**Nota van Beantwoording
Zienswijzen**

**Ontwerpbestemmingsplan
‘Geluidzone Rivierdijk Sliedrecht’
(incl. Staat van wijzigingen)**

Geel gekleurd de verruiming aan de zuidzijde

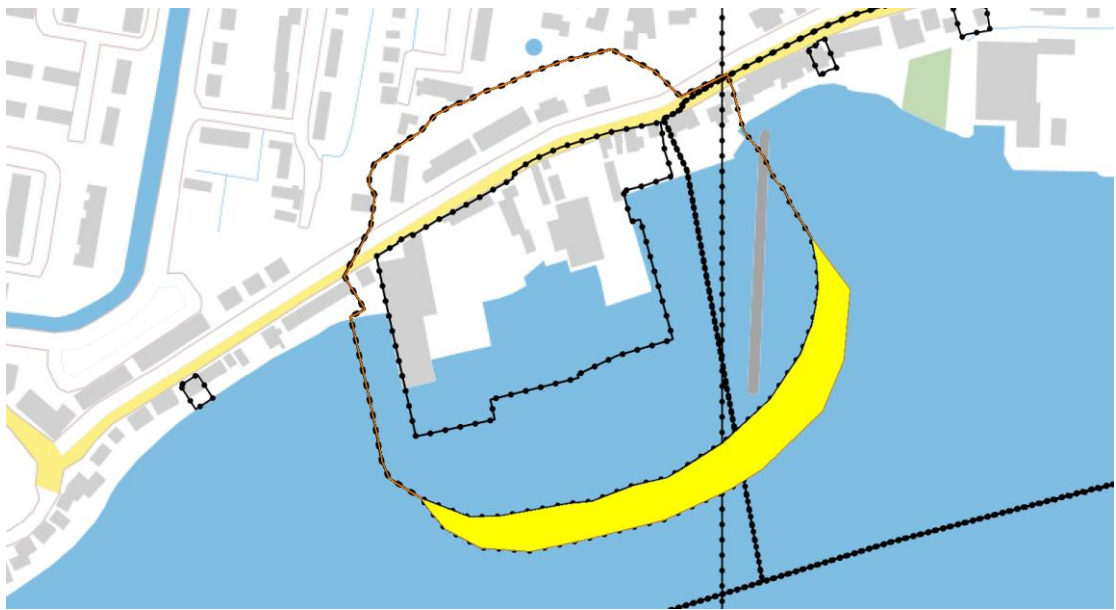
a.	De geluidzone van het ontwerpbestemmingsplan is aanzienlijk kleiner dan de nu geldende zone (zone uit 2017) met name in de zuidelijke richting waar geen geluidgevoelige bestemmingen zijn gesitueerd. Met de nieuwe geluidzone wordt de akoestische ruimte voor Baars fors verkleind. Deze inperking in zuidelijke richting levert geen significant voordeel op voor het woon-en leefklimaat en is enkel in het nadeel van het bedrijf. Met de bestaande geluidzone heeft Baars de mogelijkheid de geluidproducerende activiteiten zoveel mogelijk te concentreren aan de rivierzijde op grotere afstand van de woningen. Verzocht wordt dan ook om de zuidgrens van de huidige geluidzone te handhaven.

Betrokkene verzoekt om de geluidzone van het geluidgezoneerde industrieterrein Rivierdijk-West in ieder geval in zuidelijke richting, boven het wateroppervlak, te verruimen.

- Wel zijn wij van mening dat het respecteren van de zone uit 2013, die circa 25 meter zuidelijker ligt dan de ligging van de zone in het ontwerpbestemmingsplan, geen nadelige consequenties heeft. Het verder verruimen dan 25 meter achten wij echter ongewenst ter (geluids)bescherming van de natuur ten zuiden van de rivier.

Geconcludeerd wordt dat de zone aan de zuidzijde wordt verruimd, overeenkomstig de ligging van de geluidzone uit 2013 (ca. 25 meter)

NB Deze verruiming is al gedeeltelijk doorgevoerd in het gewijzigde ontwerpbestemmingsplan Geluidzone Rivierdijk, (NL.IMRO.0610.bp91GeluidzoneRd-2002) dat vanaf 26 juni 2020 tot en met 6 augustus 2020 ter inzage heeft gelegen. Bij de vaststelling wordt deze verruiming verder doorgevoerd naar het oosten (zie onderstaande gele gebied).

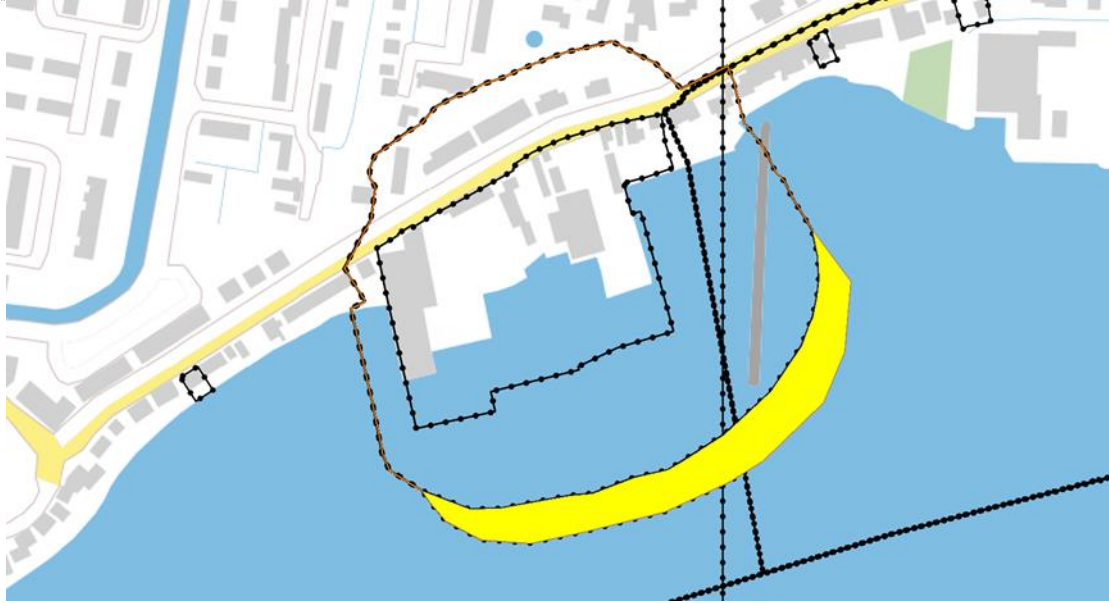
c.	<i>Verzoek verruiming geluidzone</i> Betrokkene verzoekt om de geluidzone van het geluidgezoneerde industrieterrein Rivierdijk-West in ieder geval in oostelijke, zuidelijke en westelijke richting, derhalve boven het wateroppervlak, met ten minste 70 meter te verruimen. Voor toekomstige uitbreidingen van Lemmen is geen geluidruimte meer.

c.	<i>Verzoek verruiming geluidzone</i> Bij het vaststellen van de zone in het bestemmingsplan Rivierdijk-Oost (2013) is rekening gehouden met de bestaande activiteiten. Het nu voorliggende plan vormt een reparatie van enkele omissies. Zoals in het akoestisch onderzoek is aangegeven, is hierbij tevens rekening gehouden met de gewijzigde situatie bij Lemmen (conform akoestisch onderzoek van Adromi B.V, kenmerk S201405 versie 02, d.d. mei/juni 2014). Betrokkene heeft niet aangegeven van welke concrete toekomstige ontwikkelingen sprake zou zijn, die een verdere verruiming van de zone noodzakelijk maken. Omdat de nieuw voorgestelde zone gerespecteerd wordt, achten wij een verdere verruiming in beginsel niet noodzakelijk. Daarbij merken wij op dat wij het verruimen van de zone in westelijke richting ongewenst achten ter bescherming van de woningen aan de Rivierdijk. Het verruimen van de zone in oostelijke richting achten wij ongewenst vanwege de voorgenomen ontwikkelingen op het Watertorenterrein. Voor wat betreft de zuidelijke richting zijn wij van mening dat het respecteren van de zone uit 2013, die circa 25 meter zuidelijker ligt dan het huidige voorstel, geen nadelige consequenties heeft. Het verder verruimen dan 25 meter achten wij echter ongewenst ter (geluids)bescherming van de natuur ten zuiden van de rivier. Geconcludeerd wordt dat de zone aan de zuidzijde wordt verruimd, overeenkomstig de ligging van de geluidzone uit 2013 (ca. 25 meter) NB Deze verruiming is al gedeeltelijk doorgevoerd in het gewijzigde ontwerpbestemmingsplan Geluidzone Rivierdijk, (NL.IMRO.0610.bp91GeluidzoneRd-2002) dat vanaf 26 juni 2020 tot en met 6 augustus 2020 ter inzage heeft gelegen. Bij de vaststelling wordt deze verruiming verder doorgevoerd naar het oosten (zie onderstaande gele gebied).
